Autorité environnementale

**Avis délibéré de l'Autorité environnementale
sur le projet de parc éolien en mer
au large de Saint-Nazaire (44)**

n°Ae : 2015-11

Figure 2 : Schéma de principe d'une fondation monopieu (gauche) et Représentation visuelle indicative de l'éolienne (droite) (source : étude d'impact)

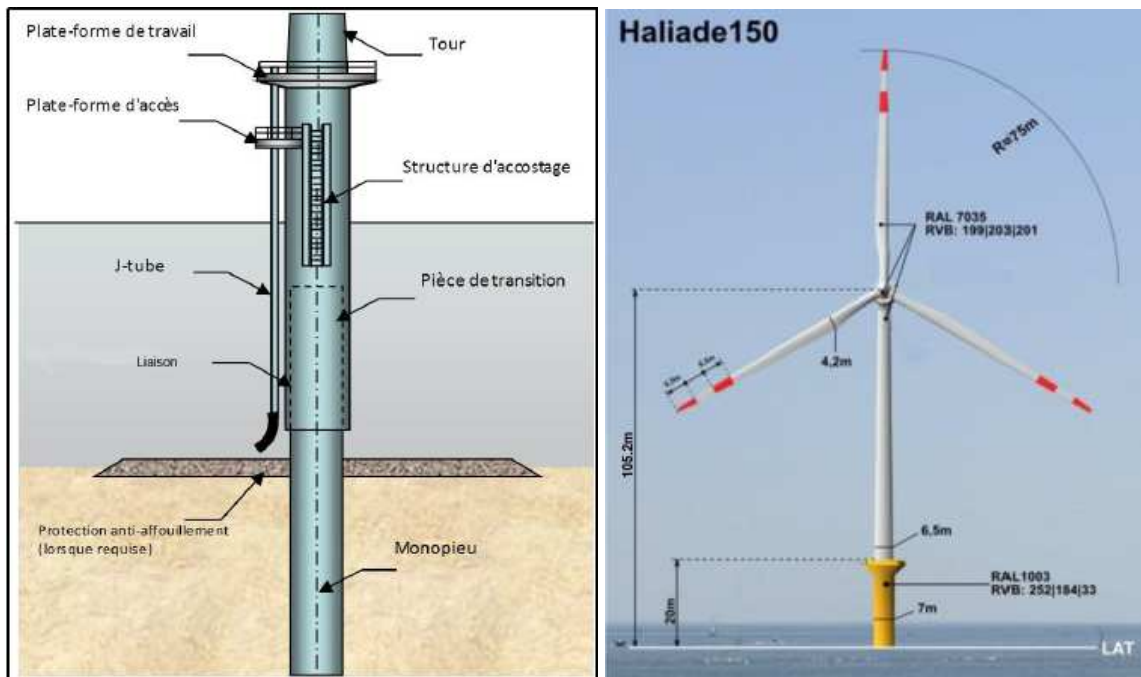
Afin de limiter la corrosion des fondations, un dispositif de protection cathodique est mis en œuvre à l'aide d'anodes dites sacrificielles¹¹ composées à 95 % d'aluminium et 5 % de zinc. La composition des autres éléments, représentant moins de 0,1 %, n'est pas détaillée. Elles ont une masse d'environ 12 tonnes par fondation¹².

¹² Il est à souligner que la masse des anodes sacrificielles utilisées sur le parc éolien de Courseules-sur-Mer, comportant les mêmes éoliennes sur monopieux, était de 15 tonnes. Le dossier n'explique pas cette différence.

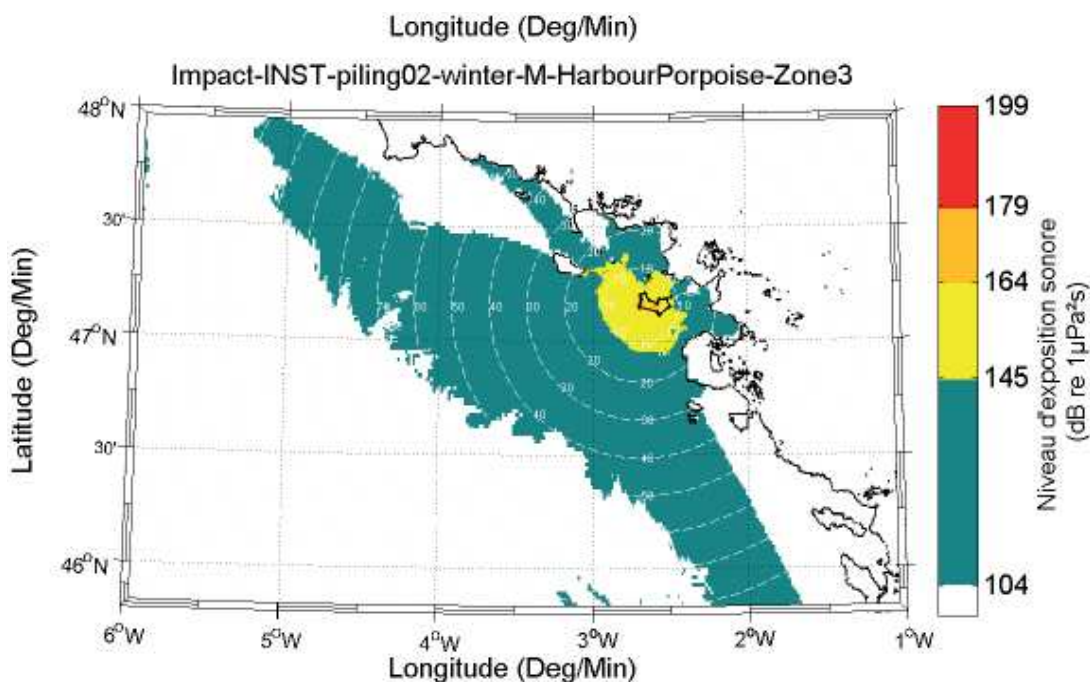
Le rayon dans lequel des pertes d'audition permanentes des mammifères marins entraînant une réduction de leur espérance de vie lors d'une exposition au bruit de battage pendant une seconde est de 2,2 km pour le Marsouin commun, 1,4 km pour le Phoque gris et 140 mètres pour le grand Dauphin. La zone de modification comportementale du Marsouin commun est de 13,2 km. Elle est portée à 20,5 km lors du battage simultané de deux pieux (et la figure 11 montre que le secteur où le bruit sera perceptible par le Marsouin commun s'étend du sud du Finistère à l'estuaire de la Gironde).

Moyennant l'ensemble de ces mesures, le dossier estime que l'impact résiduel est « non significatif ». L'Ae souligne que cette conclusion repose sur une application concomitante, adéquate et réussie de l'ensemble de ces mesures.

Figure 12 : exemples de deux types de barrières anti-bruit (gonflable à gauche, télescopique à droite) (source : fascicule B1, annexe n°7)

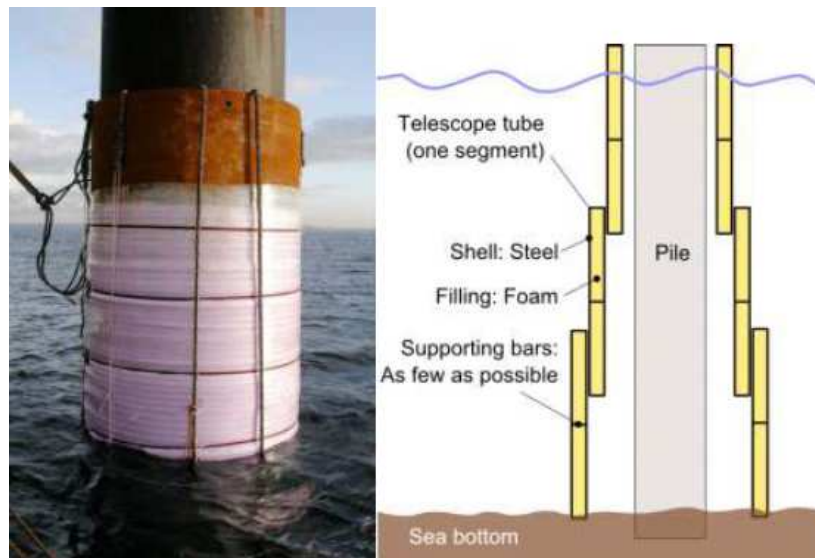
Sous ces conditions, le bruit ainsi géré produira effectivement moins d'impacts, notamment sur les mammifères marins étudiés. En revanche, l'incertitude existante sur l'effet de bruits très violents sur de nombreuses espèces, dont la capacité de fuite n'est pas suffisante pour se mettre à l'abri, justifie que le maître d'ouvrage a recherché des moyens d'atténuer à la source le bruit émis. Deux techniques sont présentées avant d'être écartées : le recours à un rideau de bulles (abattement du bruit pouvant atteindre 18 dB), écarté en raison des courants marins, ou le recours à une barrière anti-bruit (gonflable, ou télescopique remplie de mousse. L'abattement du bruit peut atteindre 20 dB).

Le dossier écarte ces techniques en précisant : « Ces dispositifs sont à étudier, mais pour l'instant leur efficacité, et surtout leur viabilité économique, restent à prouver (Dolman & Simmonds, 2010). Pour l'heure, il convient d'axer les efforts sur l'utilisation des techniques les moins bruyantes, à défaut de réelles solutions pour diminuer le bruit généré ».
